PREGÃO ELETRÔNICO 048/2022**Processo Administrativo E-DOC N° 6494/2022****ESCLARECIMENTO N° 02****DÚVIDAS:**

Questionamento referente ao edital N°. 048/2022 – Registro de preços pelo menor preço por lote, no prazo de 12 meses, para eventual e futura aquisição de materiais em ferro fundido para serem utilizados nas manutenções e ampliações das redes de água geridas pela Companhia de Saneamento de Sergipe - DESO.

Questionamento 1. No edital N°. 048/2022 – Termo de Referência – Lote 1 – Item 1.1.

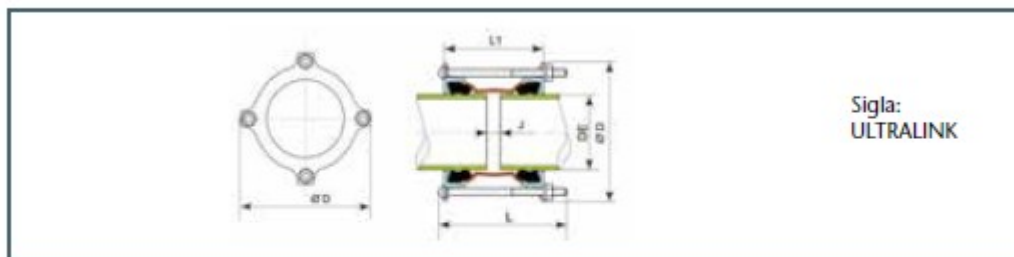
Verificamos que o item acima solicita Junta Gibault DN 60, mas nós não fabricamos neste diâmetro, logo, podemos fornecer a Ultralink Tipo A que também é uma Luva com bolsas e pode também fazer a união de tubos com diâmetros externos e materiais diferentes, possui pressão de serviço admissível de até 1,6 Mpa para todos os diâmetros e deflexão angular admissível de 1° por junta (ficha técnica em anexo).

Está correto o nosso entendimento?

Reportando-nos aos questionamentos 1,2,3 e 4, referente ao Pregão nº48/2022 ,a Coordenação de Compras informa que os materiais em questão, descritos no pedido de esclarecimento enviado pela licitante, devem ser fornecidos conforme especificações contidas em Edital, pois estão de acordo com as necessidades do Sistema Operacional da Companhia.

Questionamento 2. No edital N°. 048/2022 – Termo de Referência – Lote 3 – Itens 3.1 ao 3.11.

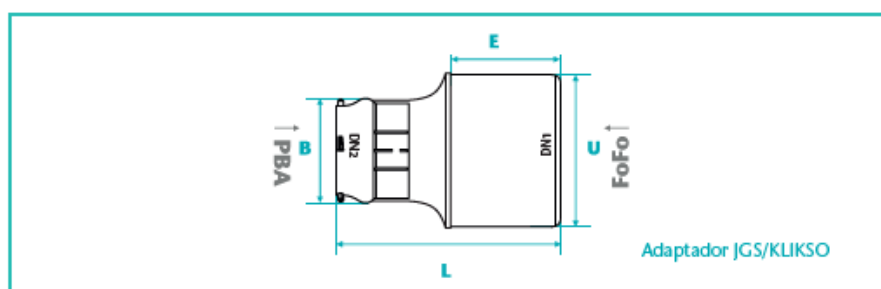
Não é recomendado e não fornecemos a Luva de correr junta mecânica montada com anéis, logo para esta Licitação gostaríamos de saber, se podemos fornecer para os itens 3.1 ao 3.11 as Luvas montadas somente com parafusos e conta-flange sendo os anéis à parte?

Está correto o nosso entendimento?

Questionamento 4. No edital N°. 048/2022 – Termo de Referencia – Lote 4 – Item 4.13.

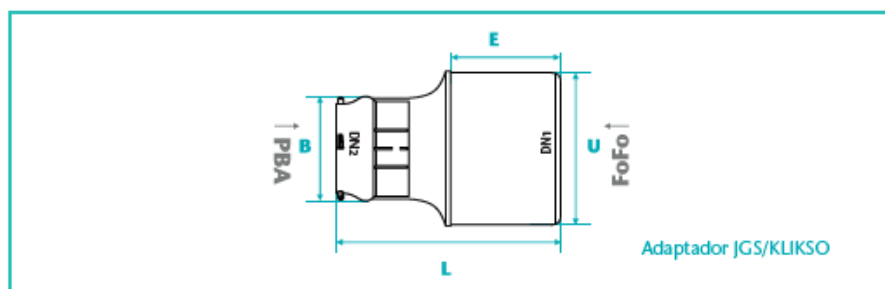
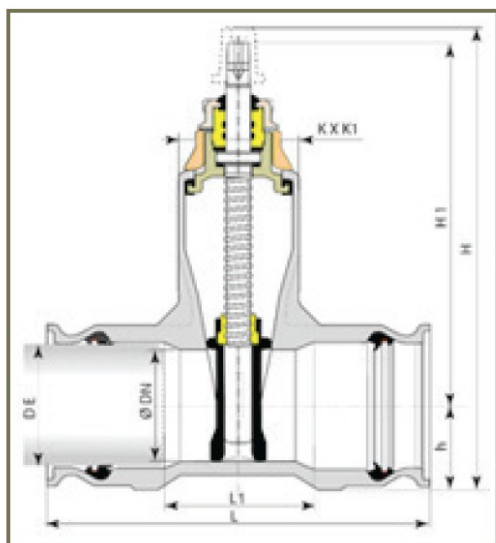
Verificamos que no item acima, solicita redução ponta bolsa para PVC PBA, mas nós não fabricamos a redução ponta bolsa 200 X 100 PVC PBA, logo, podemos fornecer conforme o conjunto abaixo, pois esse conjunto, atenderia perfeitamente o que foi solicitado no edital.

Está correto o nosso entendimento?
